Иzx. № 3139#1 от 01.04.2016 г.

**Относно:** Запитване с Вх. № 3139/29.03.2016 г. в обществена поръчка с предмет: „Разширение на гробищен парк гр. Силистра, чрез изграждане на инфраструктура“

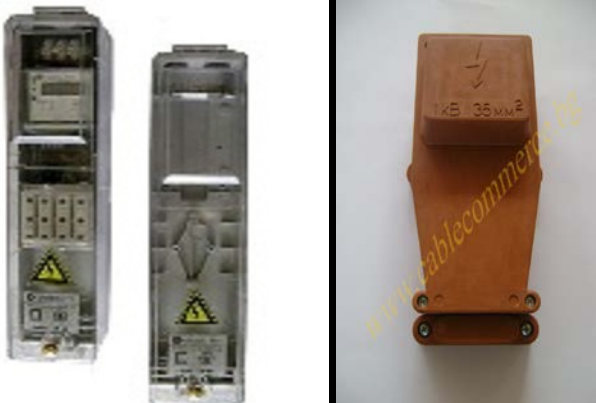
**Въпрос 1:** В техническото задание за изграждане на „Разширение на гробищен парк – III етап гр. Силистра“ част „Електрическа“ е посочено, че „...Връзката от захранващата линия в стълба до осветителя да се изпълни с кабелоподобен проводник тип СВТ 3x1,5mm<sup>2</sup> от кутия ТВ-1 с IP 54, комплект с автоматичен прекъсвач С32N -1P 2A и клеми UK-6-4...“, в приложението КСС – гробищен парк Силистра - етап III не са предвидени количества за това изпълнение.

Моля представете чертеж или помощна сметка за изпълнение на връзките.

**Отговор на въпрос 1:** По проект и КСС е предвиден за доставка и монтаж на стоманотръбен поцинкован стълб за парково осветление с полезна височина Н=3,5м от терена.

При доставката и монтажа на стоманотрабен стълб с фланцово изпълнение и анкерна група в долния си край за монтаж на готов фундамент, в предвидения отвор с минимални р-ри 370/75/93мм на кота 0,6м от терена за вграждане на противовлажна клемна кутия ККУО -L със степен на защита IP-44, е целесъобразно да се използва такава от типа „ТВ-1“ с вграден един автоматичен предпазител 1P-2A.

В случай, че се изпълнят, доставят и монтират стълбове стоманотръбни, горещо поцинковани от „потопен тип“ т. е. с обща дължина  $H=4,3\text{м}$ , като  $0,8\text{м}$  са в земята, потопени в бетонов фундамент  $0,8/0,5/0,5$  до над  $0,1\text{м}$  от терена, е целесъобразно да се доставят и монтират кабелни кутии за улично осветление от типа „К-1/35“ с вграден витлов предпазител, клемен блок до сечение  $35\text{мм}^2$  и вложка от  $6\text{А}$  за открит монтаж в/у монтажна заварена планка на кота  $0,7\text{м}$  от терена с 2 бр. отвора  $\Phi 8\text{мм}$  и болтови съединения, съгласно Приложение №2.
